**Verslag huishoudelijke elektrische installatie op laagspanning en zeer lage spanning****Algemeen:**

Referentie: 009-20260805-02	Datum controle: 05/08/2026
Keurder: 009

Eigenaar: Onbekend	EAN-code: 541448820064375937
Adres installatie: Denderhoutembaan 176, 9400 - Ninove	Nummer teller(s): 1sag1105141591
Distributienetbeheerder installatie: Fluvius	
Datum uitvoering installatie:	☒ Vóór 01/10/1981 ☐ Tussen 01/10/1981 en 01/06/2020 ☐ Vanaf 01/06/2020
Type:	☒ Wooneenheid ☐ Niet-huishoudelijk ☐ PV ☐ Batterij ☐ Laadpaal

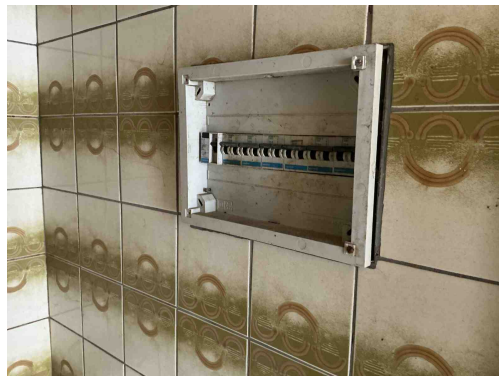
B02 - Het elektrisch verdeelbord is onvoldoende bereikbaar (Boek 1: 5.3.5.1).

B29 - Het elektrisch verdeelbord in een huishoudelijke ruimte is niet voorzien van een deur (Boek1: 5.3.5.1).

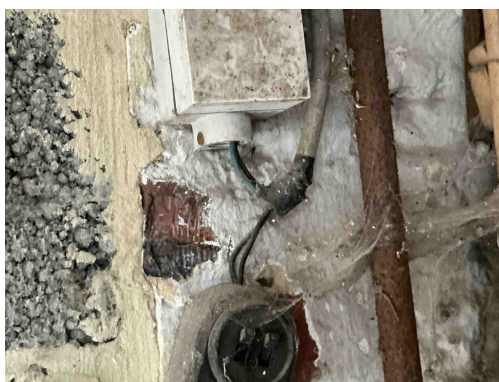
B29 - Het elektrisch verdeelbord in een huishoudelijke ruimte is niet voorzien van een deur (Boek1: 5.3.5.1).

C21 - Het gebruik van geleiders van het type VOB, zonder bijkomende afscherming is niet toegestaan (Boek 1: 5.2.9.6).

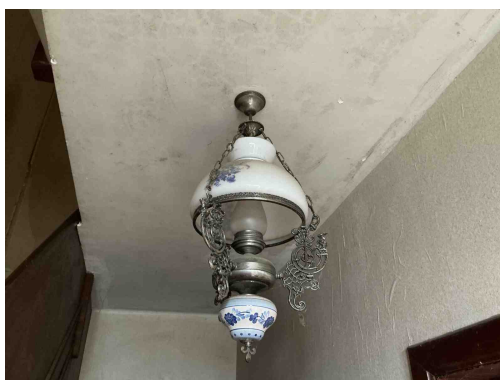
C21 - Het gebruik van geleiders van het type VOB, zonder bijkomende afscherming is niet toegestaan (Boek 1: 5.2.9.6).

T11 - De contactdozen waarvan de toegekende stroomsterkte maximaal 16A en de toegekende spanning maximaal 250V bedraagt en niet bedoeld zijn voor de voeding van een of meerdere verbruikstoestellen voor een specifiek doel en niet geplaatst zijn in of op schakel- en verdeelborden, beschikken niet of IPXX-D (incl. gemeenschappelijke delen residentieel geheel) (Boek 1: 4.2.2.3/5.3.5.2).

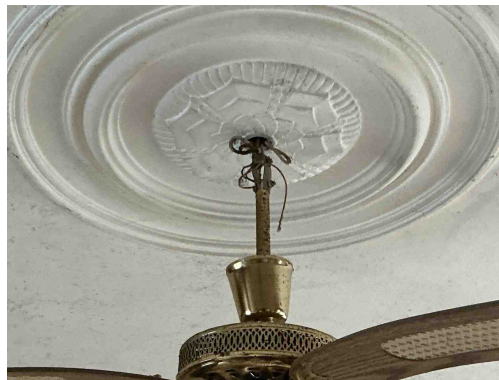
Klasse 0 is verboden

Lamp niet degelijk bevestigd

Klasse 0 is verboden

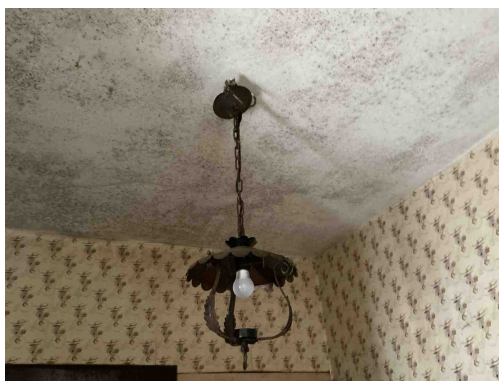
Klasse 0 is verboden

Lamp niet degelijk bevestigd

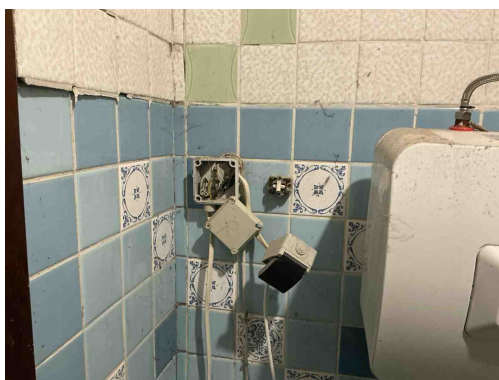
Klasse 0 is verboden

Lamp niet degelijk bevestigd

Lamp niet degelijk bevestigd

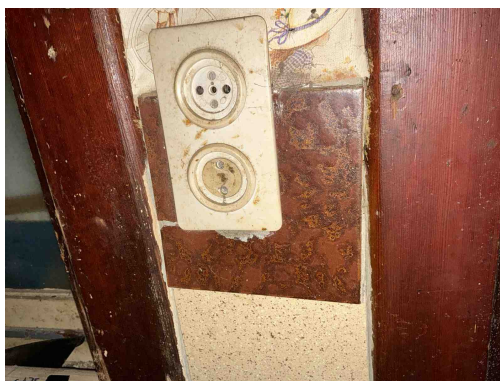
C31 - De deksels van de aftakdoos/aftakdozen sluiten onvoldoende af (Boek 1: 4.2.2.1, 5.2.6.1).

T23 - Het elektrisch materiaal is beschadigd. (Boek 1: 1.4.1.3).

T10 - Bepaalde contactdozen en/of schakelaars zijn niet degelijk bevestigd (Boek 1: 1.4.1.3).

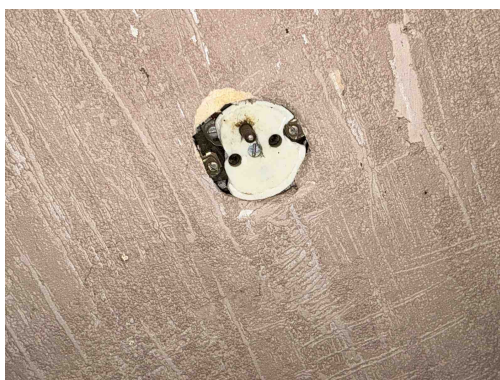
T11 - De contactdozen waarvan de toegekende stroomsterkte maximaal 16A en de toegekende spanning maximaal 250V bedraagt en niet bedoeld zijn voor de voeding van een of meerdere verbruikstoestellen voor een specifiek doel en niet geplaatst zijn in of op schakel- en verdeelborden, beschikken niet of IPXX-D (incl. gemeenschappelijke delen residentieel geheel) (Boek 1: 4.2.2.3/5.3.5.2).

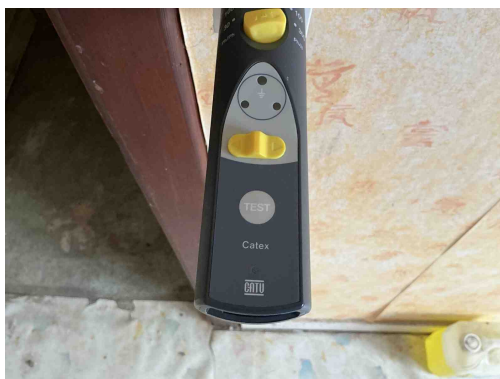
T11 - De contactdozen waarvan de toegekende stroomsterkte maximaal 16A en de toegekende spanning maximaal 250V bedraagt en niet bedoeld zijn voor de voeding van een of meerdere verbruikstoestellen voor een specifiek doel en niet geplaatst zijn in of op schakel- en verdeelborden, beschikken niet of IPXX-D (incl. gemeenschappelijke delen residentieel geheel) (Boek 1: 4.2.2.3/5.3.5.2).

T23 - Het elektrisch materiaal is beschadigd. (Boek 1: 1.4.1.3).

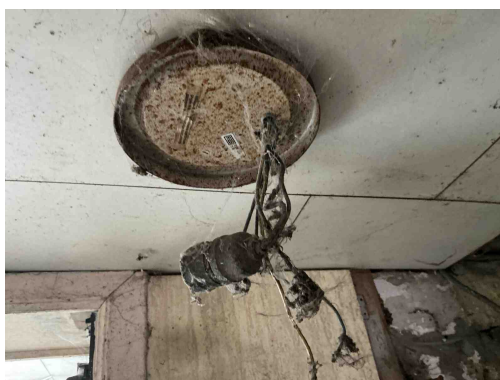
A16 - Er is geen continuïteit van de beschermingsgeleider van de contactdoos (Boek 1: 5.4.3.4).

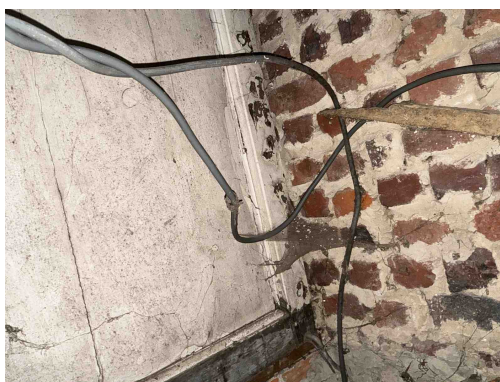
T23 - Het elektrisch materiaal is beschadigd. (Boek 1: 1.4.1.3).

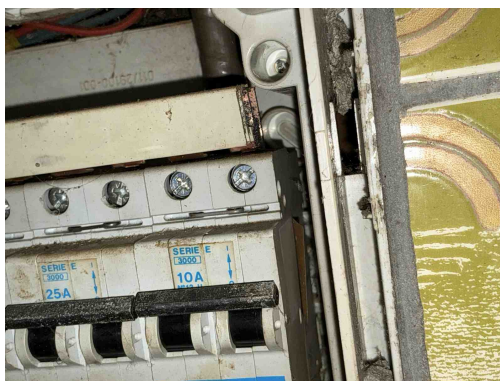
T23 - Het elektrisch materiaal is beschadigd. (Boek 1: 1.4.1.3).

T10 - Bepaalde contactdozen en/of schakelaars zijn niet degelijk bevestigd (Boek 1: 1.4.1.3).

C13 - Onvoldoende bevestiging van de leiding(en) (Boek 1: 5.2.9.5).

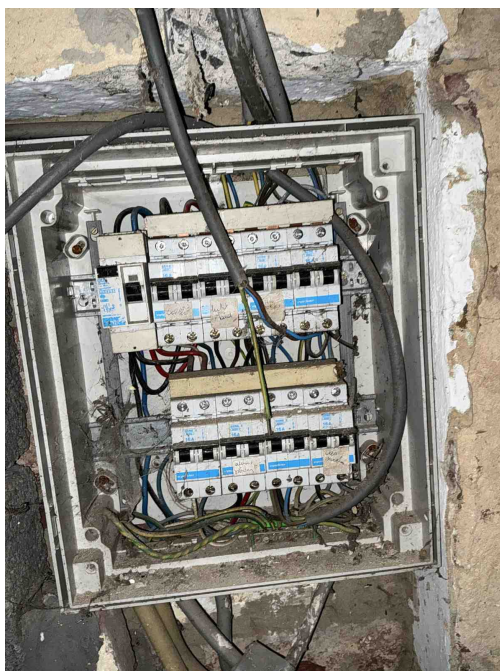
T21 - Het elektrisch materieel is niet geplaatst volgens de voorschriften van de fabrikant/ regels van goed vakmanschap . (Boek 1: 1.4.1.3)

Opmerking: Oa Camaansluiting niet afgedekt, ophangvijzen
